Title: Cavalon Befestigungsschrauben Motorhalter – Außerhalb der Wartungsintervalle		
AG-SB-2019-04-A-DE		Kategorie: A - SICHERHEITSKRITISCH B - EMPFOHLEN C - OPTIONAL
Gültigkeit		
Betroffene Fluggeräte: Cavalon 915iS	Betroffene Werksnummer: Alle Cavalon 915iS bis einschließlich Werksnummer V00464	
Auf das angegebene oder nachfolgende Problem wird im Wartungshandbuch in letztgültiger Ausgabe verwiesen.		Siehe AutoGyro Webseite
<p>Dieses Formular ist eine Reaktion von AutoGyro auf ein bei Wartungsarbeiten gefundenes Problem, welches eine Eingrenzung oder Korrektur erfordert, bzw. Eine Service-Information über Flugzeugmodifikationen. Unterstützung erhalten Sie bei AutoGyro unter Tel.: 49(0)5121 88056-00 oder Email airworthiness@auto-gyro.com.</p>

(Pic.1)

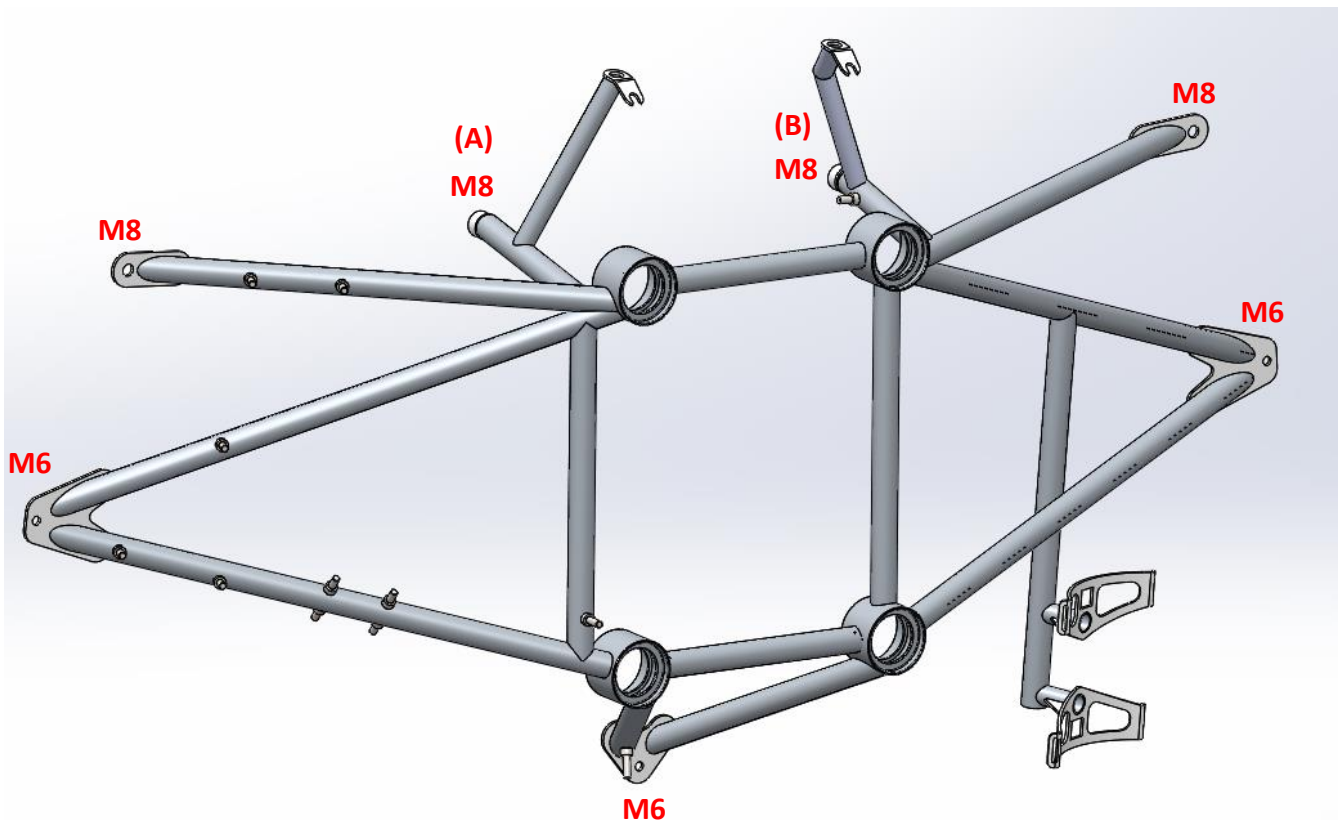
1. Zugang zum Motorhalterahmen (46764) durch Entfernen der oberen und unteren Motorverkleidung gemäß AMM-Arbeitskarte 52-00-00-00 4-1.
2. Überprüfen Sie das Anzugsdrehmoment der 7 Motorbefestigungsschrauben (Abb. 1). Alle Schrauben sind mit Standarddrehmomenten gemäß AMM Teil B 01-12-00 angezogen:
M4: 2-3 Nm
M5: 5-6 Nm
M6: 11 +/-1 Nm
M8: 25 +/-3 Nm
M10: 35 Nm +/-4 Nm +/-4 Nm

3. Sollten sich das Anzugsmoment an den Schrauben in Positionen (A) und (B) als unzureichend erweisen, sollten die Schrauben einzeln entfernt, mit Loctite 243 benetzt und wieder montiert werden.

4. Sollten sich der Drehmoment der Befestigungsschrauben an anderen Stelle (mit Si-Mutter) als unzureichend erweisen, sollten sie mit den oben in Absatz 2 angegebenen Drehmomenten angezogen werden.
